**Esclarecimento 01 do Pregão Eletrônico nº 0219/2021- SULIC/CORSAN**

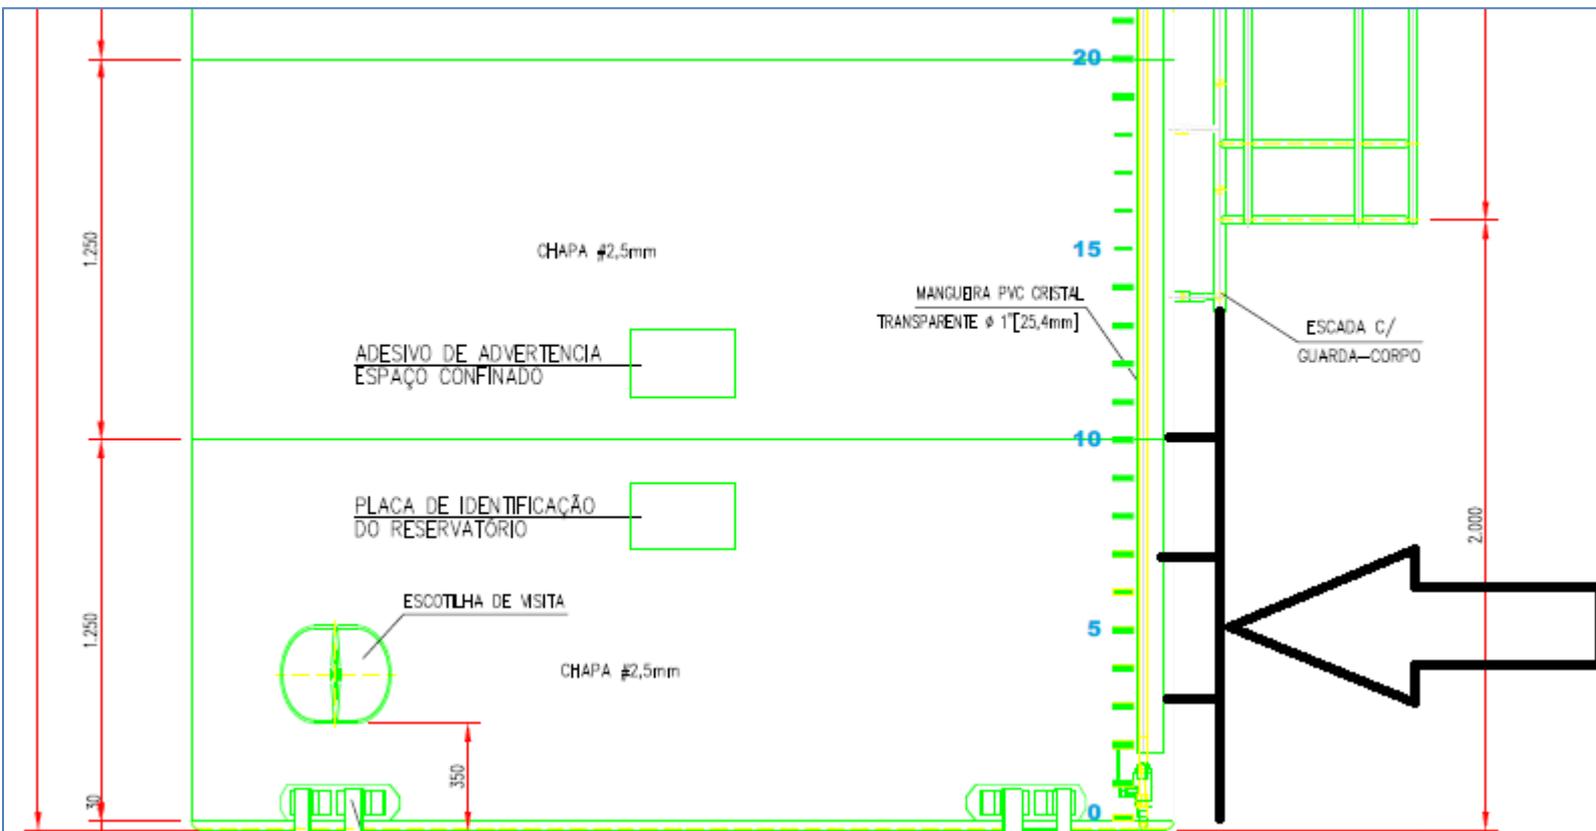
É correto entendimento que no caso dos tanques a serem instalados em plataforma elevada, a escada de acesso do nível do solo até o nível da base elevada (10 a 15m de altura), ficará a cargo da contratante (CORSAN)?

**Ou seja, como não há Peça Gráfica (Prancha) de escadas exclusiva para reservatórios elevados, a escada externa destes deve ser fornecida conforme mencionado acima (pela CONTRATANTE).**

**Para facilitar o entendimento, segue a indicação do prolongamento da escada até o nível mínimo da base civil no desenho em preto (seta e componentes) abaixo:**
